規格變更通知

LF1B-N 型 LED 照明裝置 (發光色:黃色)

茲因 LF1B-N 型 LED 照明裝置(發光色:黃色)的 LED 元件規格有所變更，特此通知。

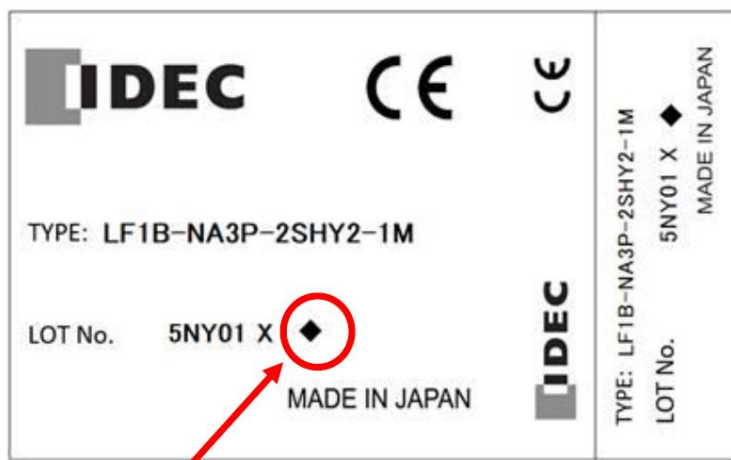
(1) 變更 LED 元件的外觀及部分製品的配置，請參閱以下照片：

□ LED 元件外觀變更

○ 保險絲外觀變更(僅顏色)

□ 其他 配置變更
